**PLU de SOULEUVRE-EN-BOCAGE : élaboration du PLU de la commune et
abrogation des cartes communales de 5 communes déléguées**

Mémoire en réponse

**Observations formulées par le public et réponses des
élus**

Observation n°3 / MONTAMY

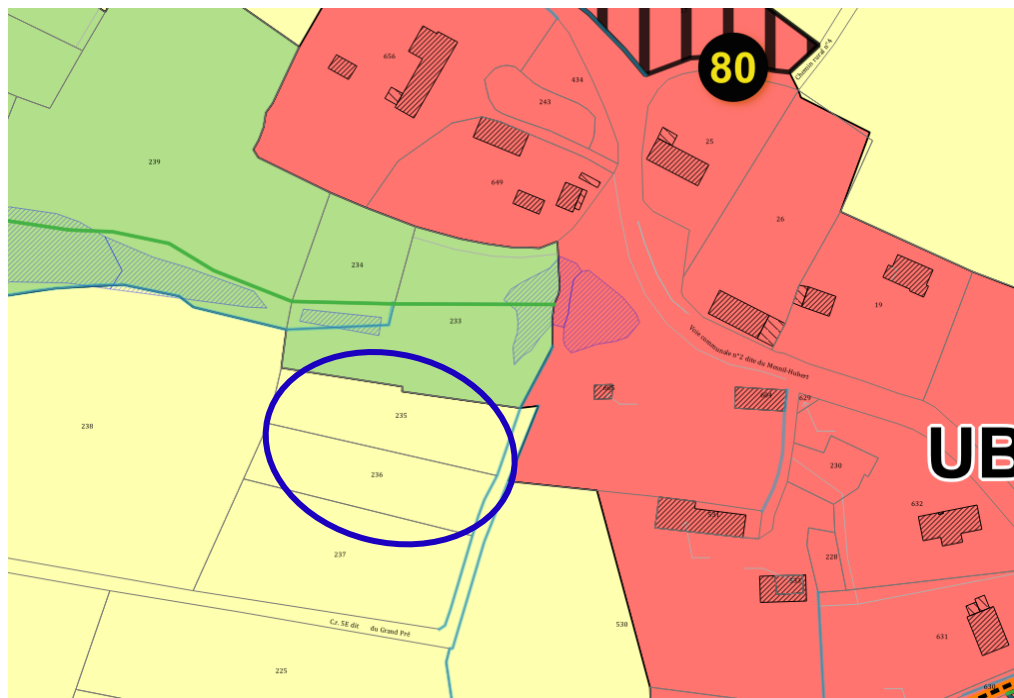
Demande que ces parcelles qui n'en forment qu'une et soient constructibles pour une maison d'habitation.

Les parcelles sont isolées de l'autre côté du chemin et constituent une extension qui ne justifie pas d'autant plus qu'il existe des zones humides et haies importantes à proximité.

Position non favorable à cette demande

Observation n°1 / MONTBERTRAND

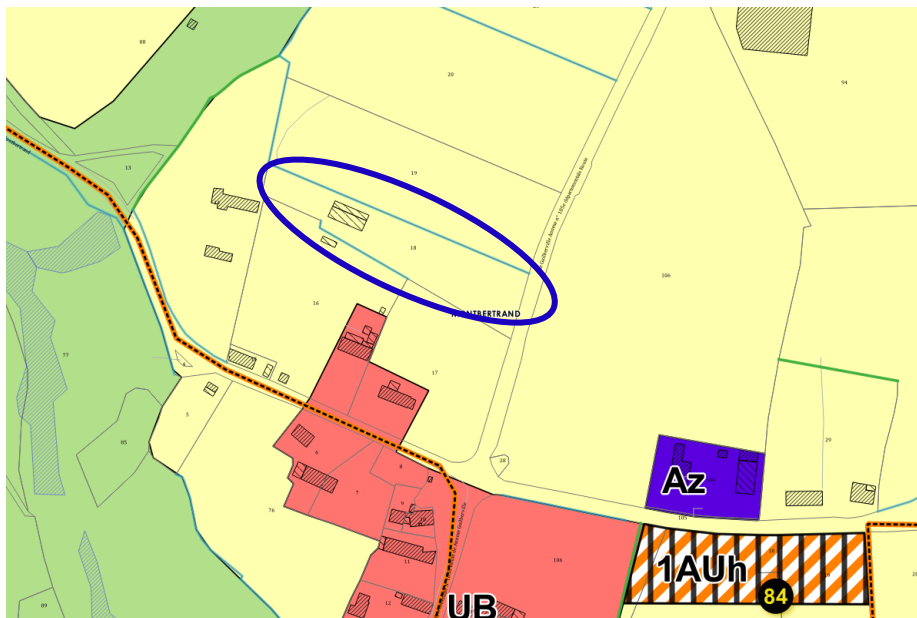
Demande que la parcelle soit constructible

La parcelle est en extension du bourg. Son insertion dans la zone constructible ne se justifie pas au regard de l'intérêt général de modération de la consommation d'espace.

Position non favorable à cette demande

Observation n°3 / Le Beny-Bocage

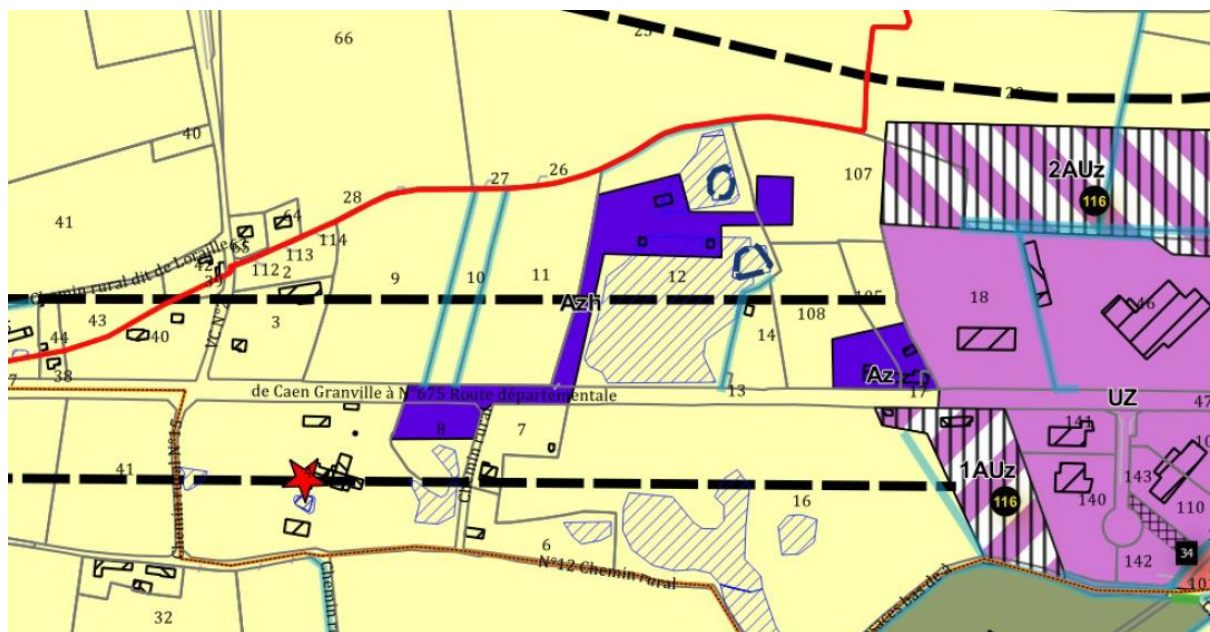
Nécessité de pouvoir construire sur la parcelle 8 un logement de gardien/local pour le personnel (obligation réglementaire)

Si le courrier transmis montre la nécessité de réaliser un local pour le personnel, il n'établit pas la nécessité de création d'un logement de gardien à proximité du site. Il n'est pas explicite non plus concernant la localisation du local pour le personnel.

Dans tous les cas, la parcelle 8 est d'ores et déjà dans la zone Azh (étant précisé que cette parcelle étant localisée le long d'une voie à grande circulation, la marge de recul inconstructible de 75 mètres s'applique).

Position non favorable à cette demande, mais supprimer le périmètre de 75 m comme pour le Nh (attention Etoile décalée sur la parcelle voisine- elle doit être corrigée)

Observation n°4 / Saint Martin des Besaces

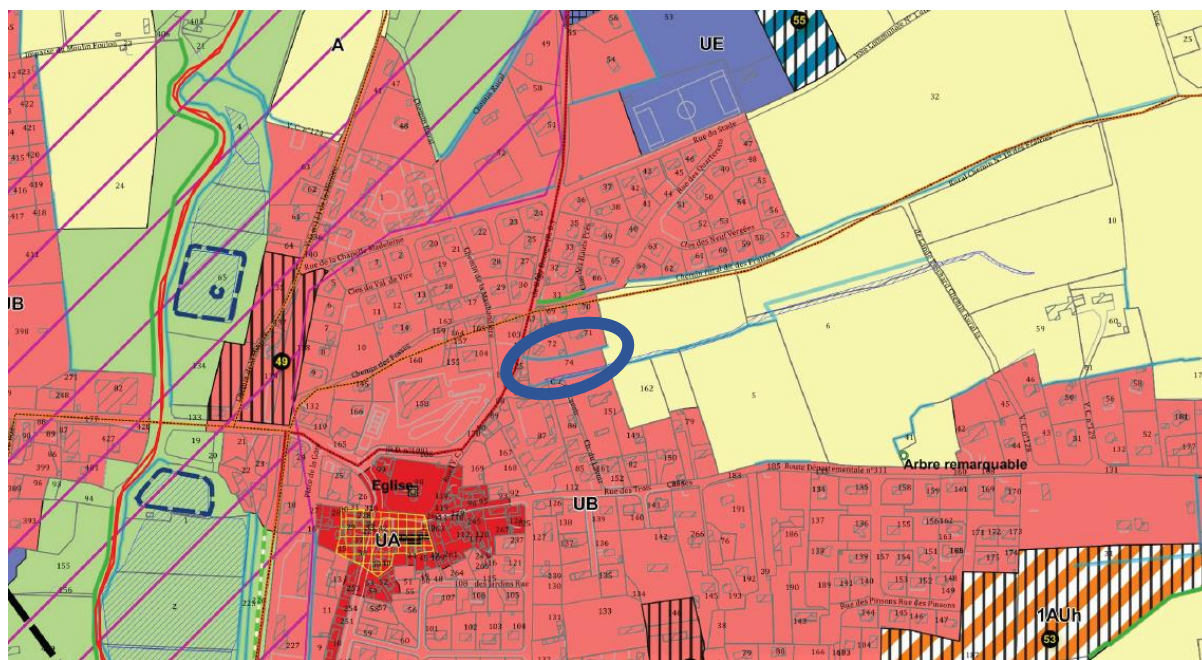
Emplacement réservé positionné sur la parcelle AB 321 alors qu'elle est prévue sur la parcelle ZK 80.

La localisation de l'emplacement réservé sera modifiée conformément à la demande.

L'emplacement réservé sera positionné sur la parcelle ZK80.

Observation n°1 / Le TOURNEUR

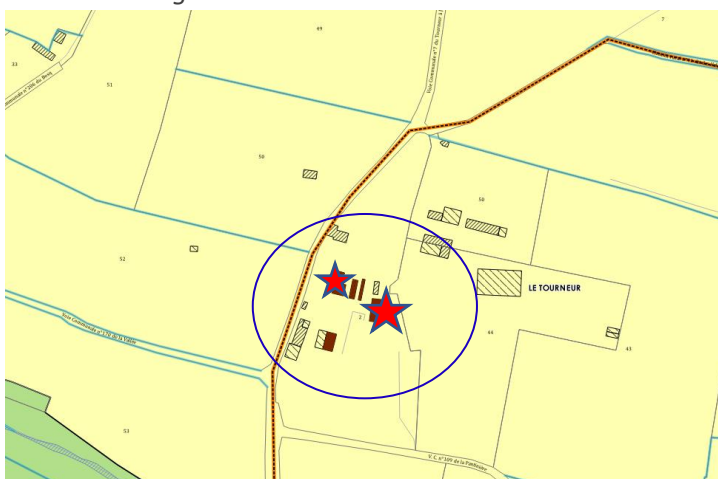
Demande que les 2 bâtiments agricoles soient classés en changement de destination

L'exploitation n'existe plus.

Position favorable

Observation n°3 / Le Tourneur

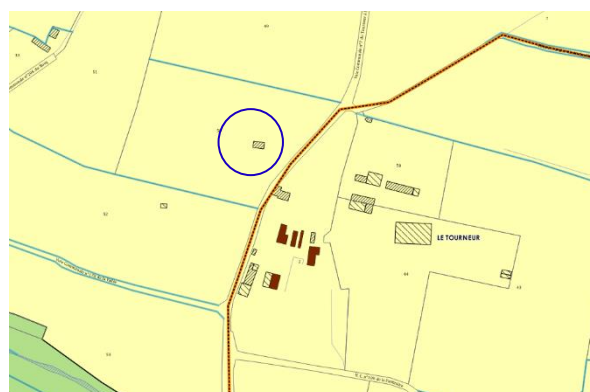
Demande la confirmation de la destination « maison d'habitation » sur la parcelle dont le compromis de vente va être signé le 19/03/2021

Question sans lien avec le PLU. Le bâtiment dispose toutefois d'une cheminée, ce qui pourrait plaider en faveur d'une vocation d'habitation par le passé mais qui reste à confirmer.

Observation n°4 / LE Tourneur

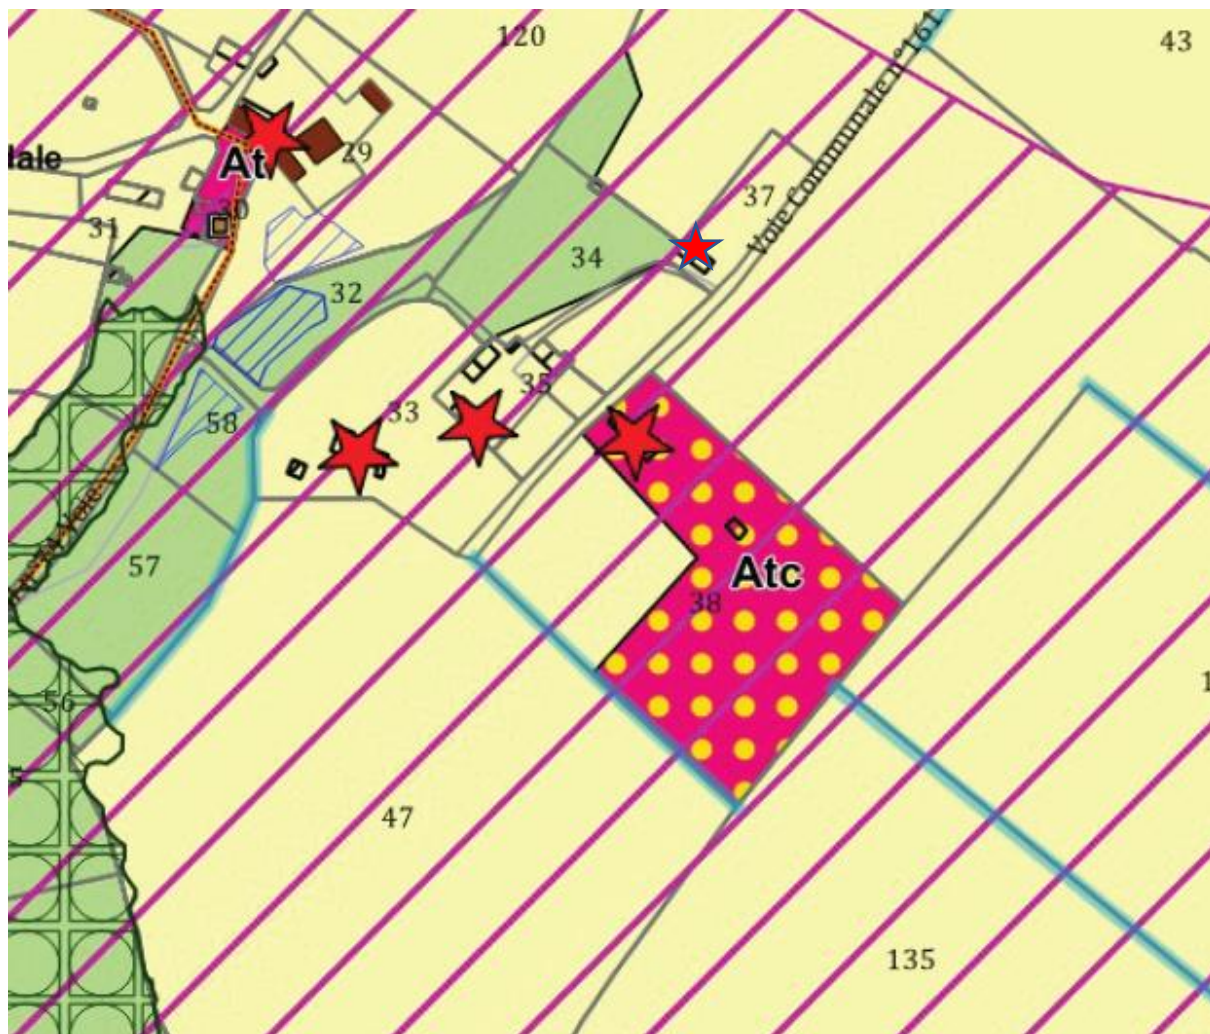
Demande le classement en Atc de la parcelle 37 en complément de la parcelle Atc existante, avec changement de destination du bâtiment existant

La création d'un nouveau STECAL Atc nécessitera un avis préalable de la CDPENAF. Le STECAL Atc avait été créé spécifiquement pour permettre la création d'un bâtiment qui serait maintenant détaché de

Position non favorable des élus : le PLU ne sera pas corrigé.

Observation n°6 / LE TOURNEUR

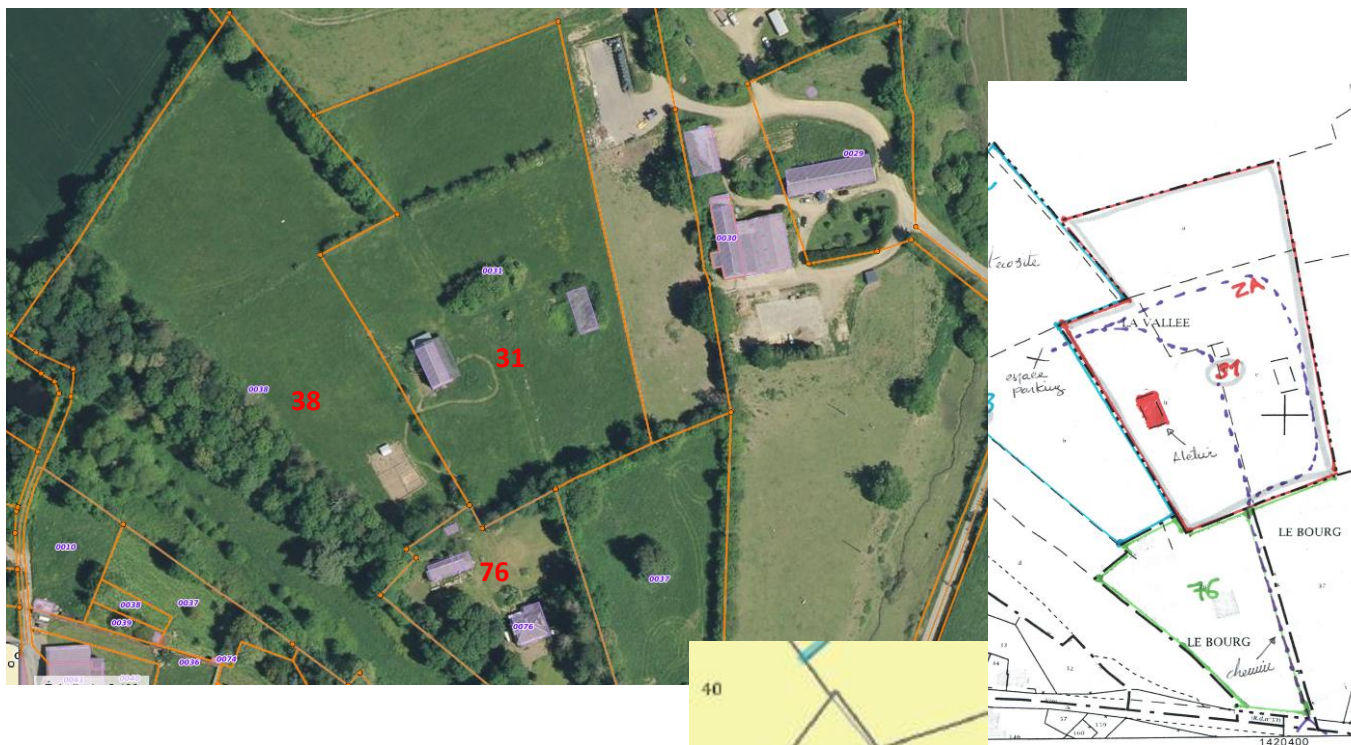
Parcelle N 31 : demande qu'elle soit classée en zone artisanale , activité professionnelle de menuisier

La création d'un secteur à vocation d'activités ne se justifie pas au regard des orientations du PADD.

Position non favorable des élus – le PLU ne sera pas corrigé .

Observation n°1

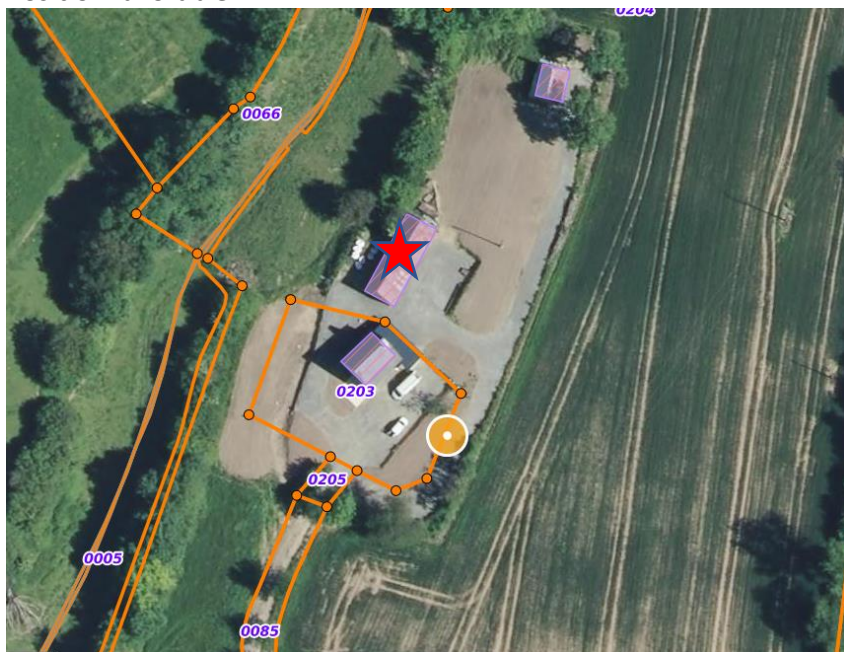
Demande que le bâtiment existant soit pastillé en changement de destination

Il existe plusieurs bâtiments sur le secteur. Quel bâtiment devrait être identifié ?

Position favorable

Observation n°4 / Beny Bocage

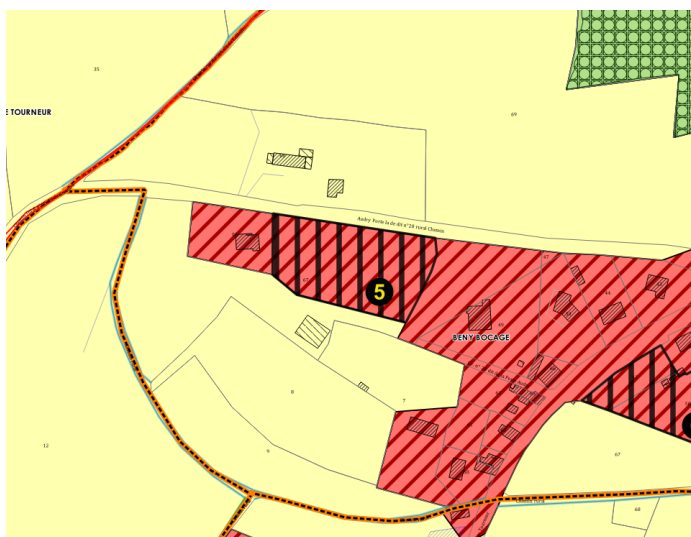
Demande la modification de l'OAP 5 pour incorporer le bâtiment de la parcelle 67 en limite de la parcelle 7

La limite de l'OAP 5 prend appui sur une haie permettant de délimiter une zone constructible en bord de voie. L'accès au bâtiment existant se fait depuis la RD109. Le bâtiment est un hangar sur lequel le propriétaire aurait l'intention de demander une autorisation de travaux (de quelle nature ?).

Position défavorable – le PLU ne sera pas corrigé

Observation n°6

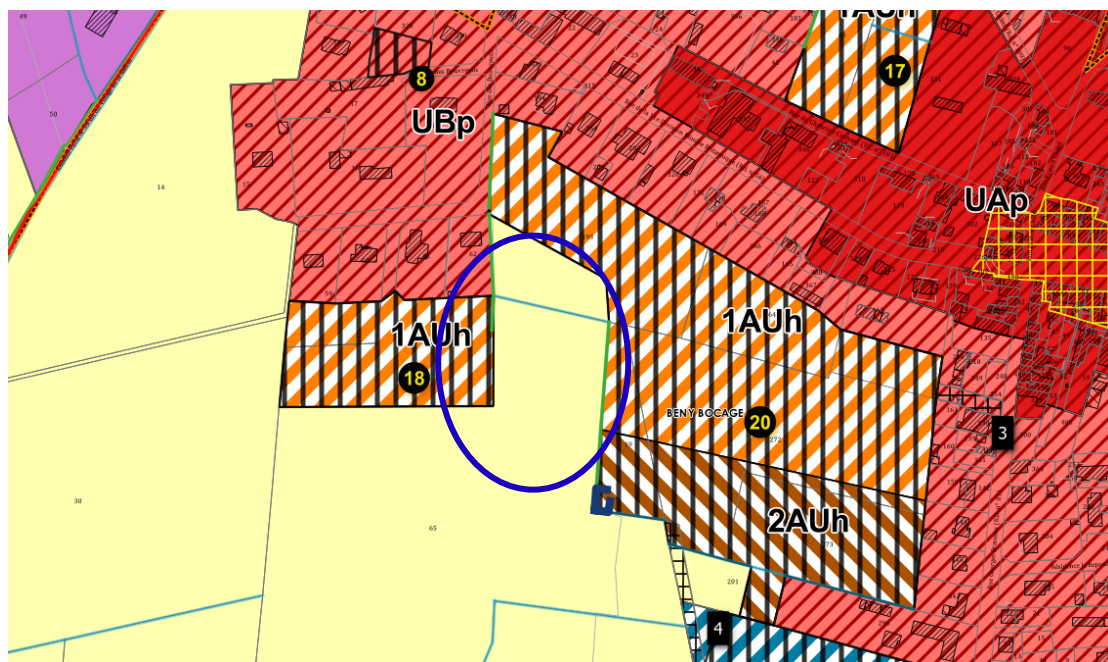
Proposition d'aménagement entre ces deux OAP, notamment en matière d'assainissement

Une zone humide identifiée entre ces deux secteurs a justifié son maintien en zone A non constructible.

Position non favorable, le PLU ne sera pas corrigé

Observation n°7

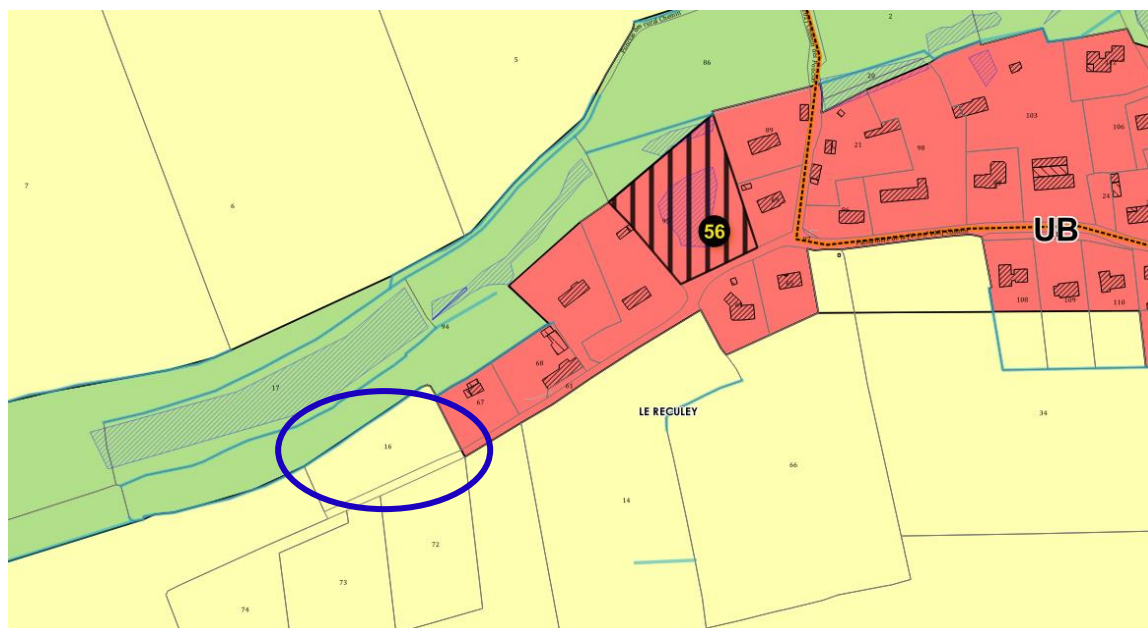
La parcelle n'est pas à vocation agricole mais à usage privée. Demande qu'elle soit constructible.

Même sans vocation agricole, la constructibilité de cette parcelle ne se justifie pas car elle est localisée en extension de la zone urbanisée. Un classement en zone N aurait pu être approprié.

Position non favorable – le PLU ne sera pas corrigé
